RESOLUCIÓN No. 1208 DE 2013 17 OCT. 2013

“Por medio de la cual se declara el desistimiento de una solicitud de licencia de intervención y ocupación del espacio público para la construcción de rampa de acceso vehicular y mejoramiento de andenes, localizado frente al predio identificado con nomenclatura urbana Carrera 49B No. 94-52, del barrio La Castellana, de la Localidad de Barrios Unidos”.

Grafico 1. Localización de Loseta Táctil Guía y Loseta Tacto de Alerta en los accesos vehiculares

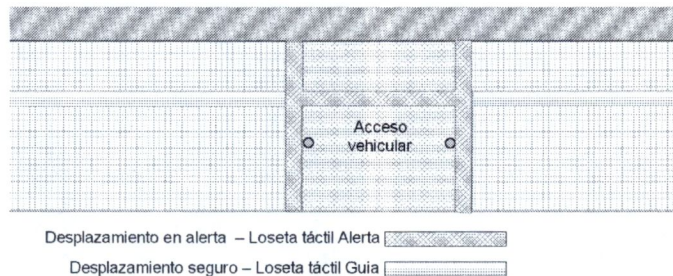
- b. *Se deberá localizar bolardos a ambos costados de los accesos vehiculares.*
- c. *Sobre los accesos vehiculares se debe proseguir el circuito para las personas con dificultad en la visión mediante la utilización de la loseta táctil de alerta, ya que sobre estos espacios, el desplazamiento del usuario debe ser precavido, estando atento a cualquier evento inesperado.*

- f. *Incorporar las superficies táctiles, para la integración al medio físico de personas con alguna discapacidad visual. (Loseta táctil guía y de alerta), indicando este elemento en el plano presentado.*

Imagen N°1. Fuente: Planoteca y BDGC de la SDP

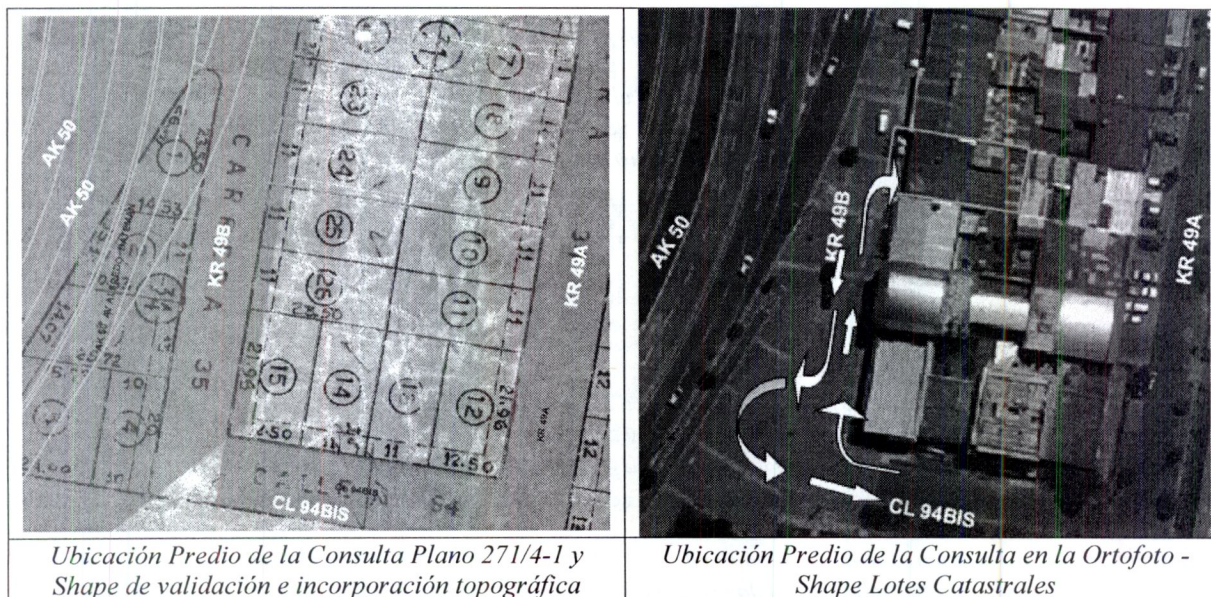
“1. Consultado el plano de loteo 271/4-1 de la urbanización La Castellana Sector Norte aprobado en 1958, se tiene que el predio con nomenclatura Carrera 49 B N° 94 – 52, corresponde al lote 24 de la manzana 31.

El predio de la consulta colinda por el occidente con la Carrera 49B (Carrera 35 en el plano), como se muestra en la imagen N°1, en ese sentido se informa que la vía no se encuentra acotada, ni cuenta con un perfil establecido, no obstante medido a escala sobre el plano 271/4-1, presenta una sección transversal de 11.00 metros aproximadamente, correspondiente a una vía tipo V-8 de carácter vehicular restringido.
